## Veelgestelde vragen en antwoorden over de centers

### Update 12/04/2018

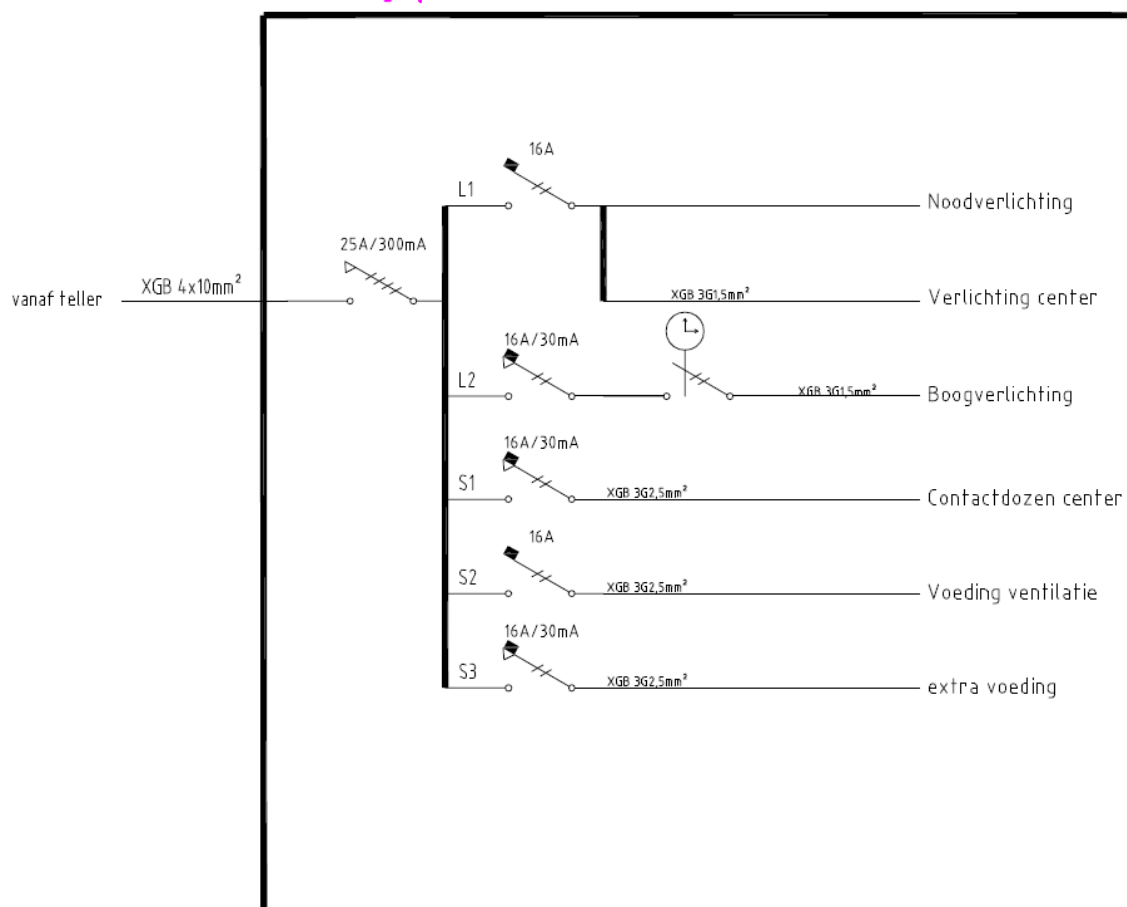
- *Wat is het debiet / vermogen van de luchtverversing?*

- *Is het mogelijk om een eigen afzuiginstallatie te installeren op onze ketels, of moet dat via de bestaande opening?*

Dat is 500m<sup>3</sup>/h.

Er is via het voorziene ventilatiesysteem een afzuiging mogelijk van 500m<sup>3</sup>/h.

## Eendraadschema type maxi

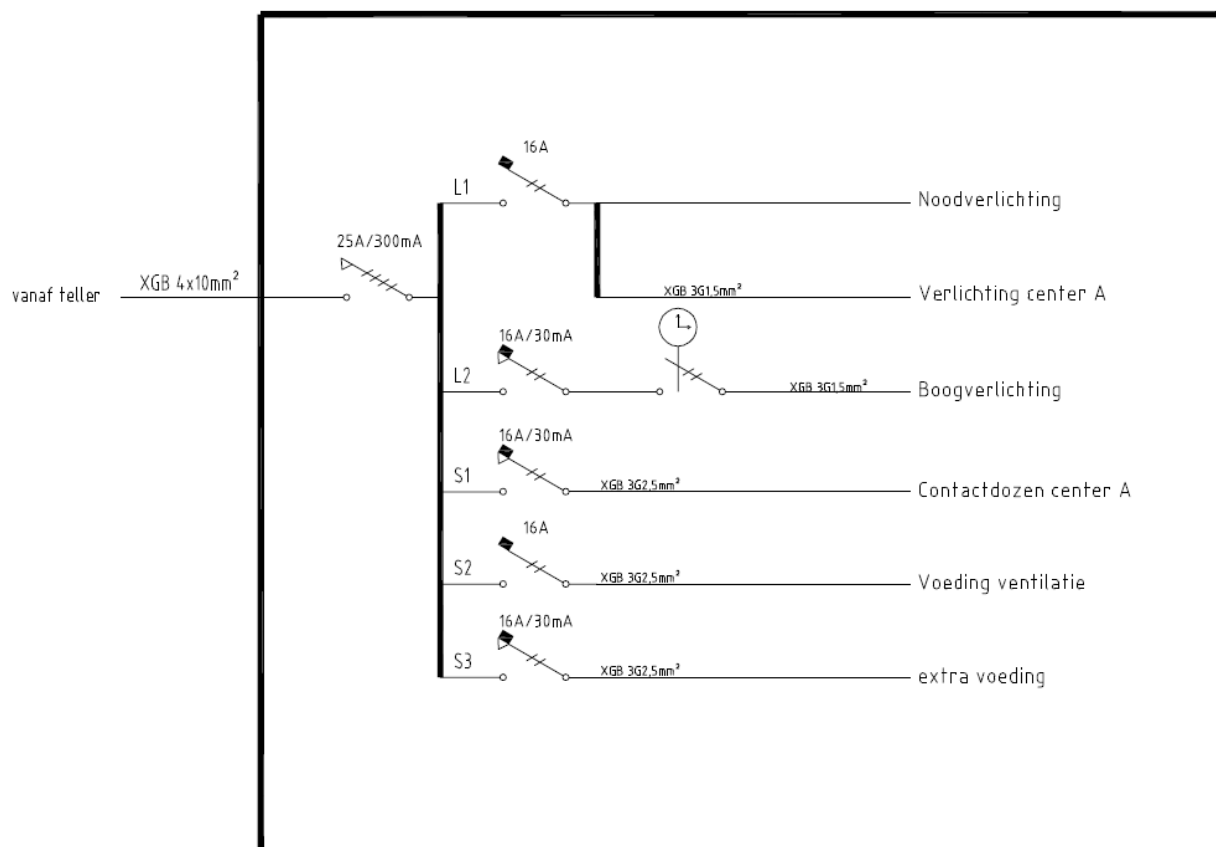
- *Wat is de maximale aansluitwaarde?*

- *Zijn de stopcontacten verdeeld in verschillende kringen?*

Differentieel van 25A maximaal opgenomen vermogen dus 10 KW (zie eendraadschema volgende pagina's). Het is nu voorzien op een huishoudelijke installatie. Verzwaring is aan te vragen. Op straatniveau is een netuitbreiding aangelegd, op vraag van dit project.

Nee, alles op 1 kring (zie eendraadschema volgende pagina's).
